PROGETTO DEFINITIVO - INTEGRAZIONI IN AMBITO VIA

Impianto di produzione di energia elettrica da fonte eolica "Orbetello" di potenza in immissione massima pari a 61,2 MW e relative opere connesse da realizzarsi nel comune di Orbetello (Gr)

Codice elaborato
F0544AR06B

Addendum alla relazione idrologica e idraulica

Figura 1: Raffronto tra la planimetria di progetto e il webgis del "flash flood" del PGRA

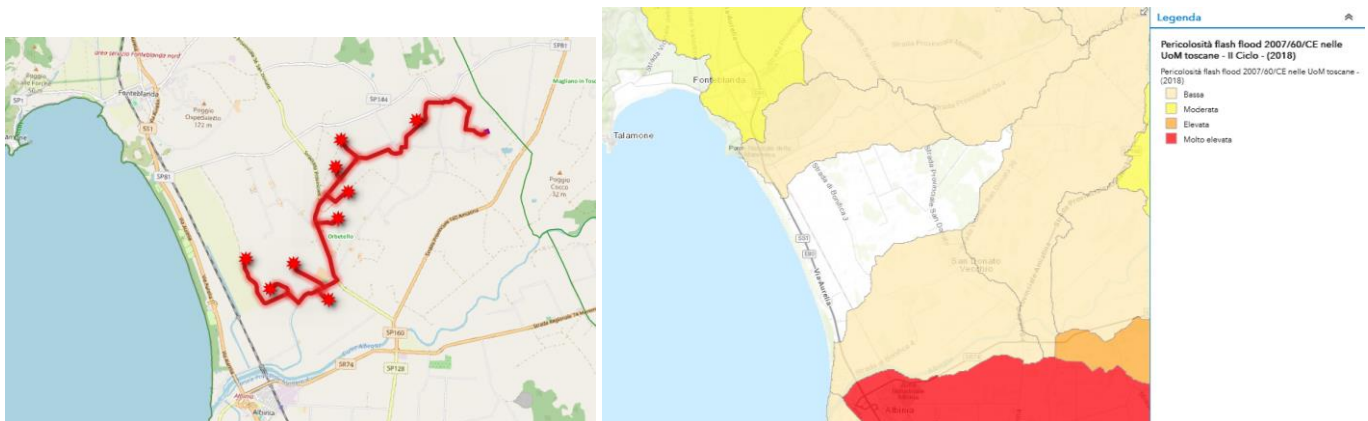
Il Comune di Orbetello segnala anche le possibili interferenze con il fenomeno del "flash flood" disciplinato dall'art. 19 delle NTA del PGRA. Tale articolo disciplina le attività in capo a Regioni, Province, Città Metropolitane e Comuni in caso di aree a pericolosità "molto elevata" ed "elevata".

Relativamente alle interferenze con il fenomeno del "flash flood" del PGRA, nella figura seguente è mostrato il raffronto tra la planimetria di progetto e il webgis (fonte: <https://geodataserver.appenninoseptentrionale.it/portal/apps/webappviewer/index.html?id=77e1716a033147d58f81f3faa908db26>) che dimostra come una piccola porzione dell'intervento ricade all'interno delle aree con una "bassa" pericolosità, mentre la maggior parte di esso ricade in aree non perimetrate.

Il citato art. 19 delle NTA del PGRA disciplina le attività in capo a Regioni, Province, Città Metropolitane e Comuni in caso di aree a pericolosità "molto elevata" ed "elevata", di conseguenza per il presente caso non sono richieste azioni correttive né mitigazioni.

Figura 2: Raffronto tra la planimetria di progetto dell'impianto eolico e la cassa di espansione

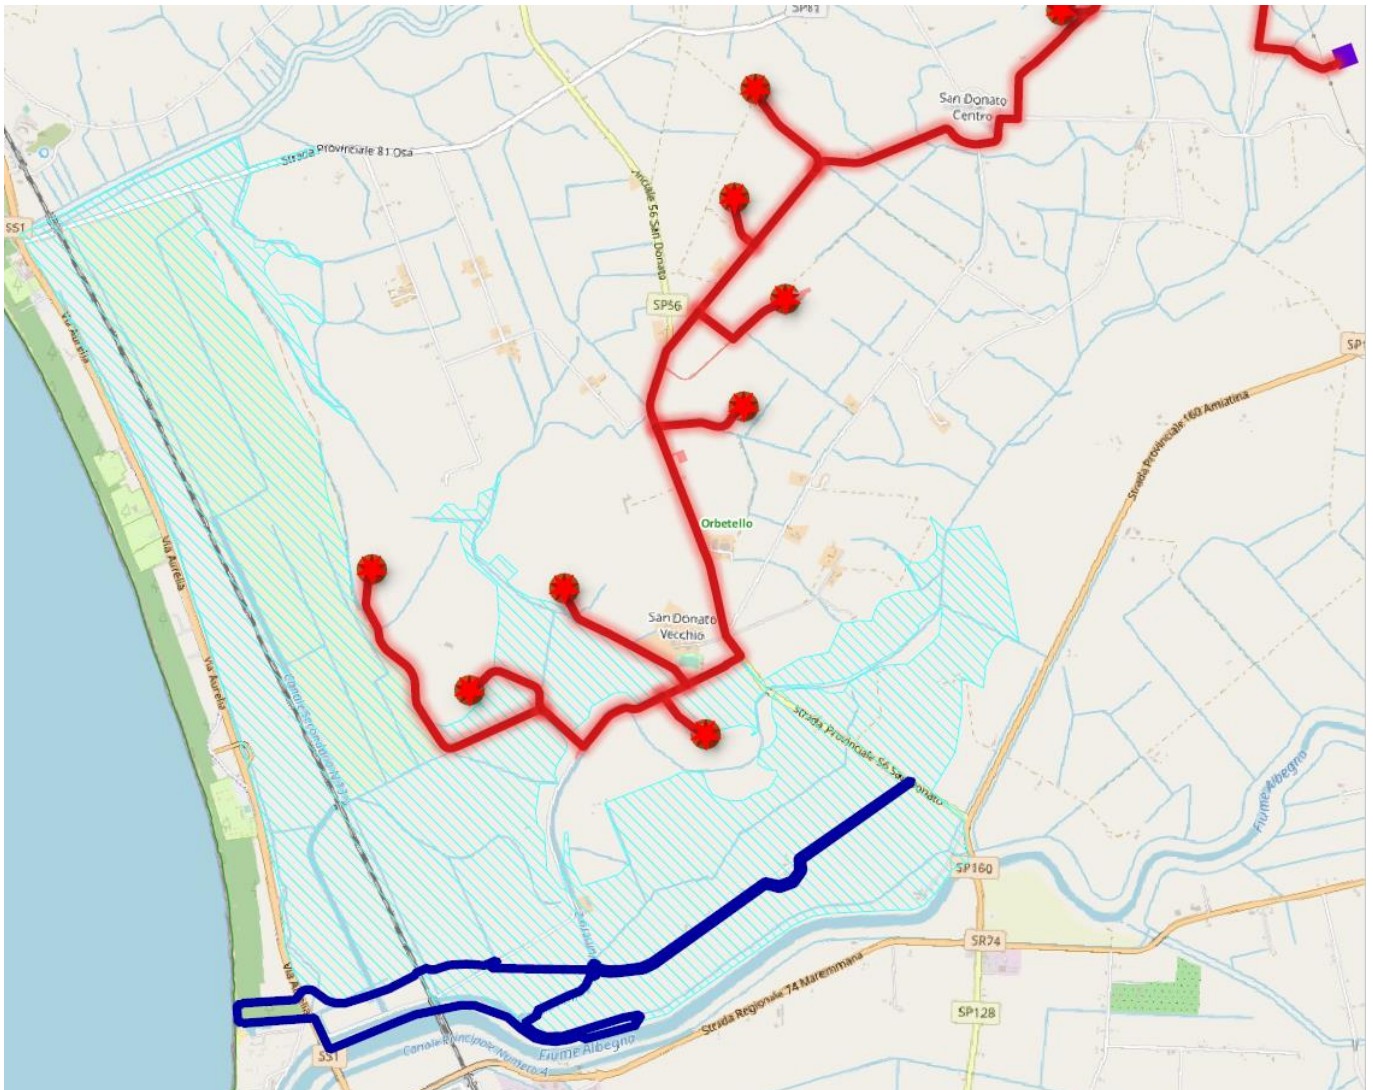
«Tutto ciò premesso, stante la rilevanza ai fini della riduzione del rischio idraulico della suddetta cassa di espansione in corso di realizzazione, si rende necessario verificare la compatibilità idraulica degli aerogeneratori T06, T07, T08 e T09 in funzione della realizzazione della cassa di espansione di Campo Regio, mediante uno studio idrologico-idraulico che tenga conto delle aree allagate previste allo stato di progetto della cassa, in modo tale che l'impianto non arrechi aggravio delle condizioni di rischio idraulico nelle aree contigue e non alteri il funzionamento della cassa stessa.

Relativamente alle interferenze con la cassa di espansione di Campo Regio, nella figura seguente è mostrata la planimetria di progetto con la sovrapposizione delle opere previste nel progetto esecutivo dello stralcio 1 della cassa (in blu) oltre alle aree allagabili della configurazione di progetto con lo scenario più gravoso (TR500 in celeste).

Da tale confronto è possibile notare come certamente non risultano interferenze dirette tra le opere previste nel progetto dell'impianto eolico e quelle della cassa di espansione, ma le uniche interferenze riguardano le aree allagabili. A questo proposito è stata effettuata un'analisi approfondita dei tiranti determinati dai progettisti della cassa di espansione. Nella figura seguente, in particolare, è mostrato uno stralcio della tavola dei battenti idrici nella configurazione di "stato di progetto" del progetto della cassa (elaborato D.10.03).
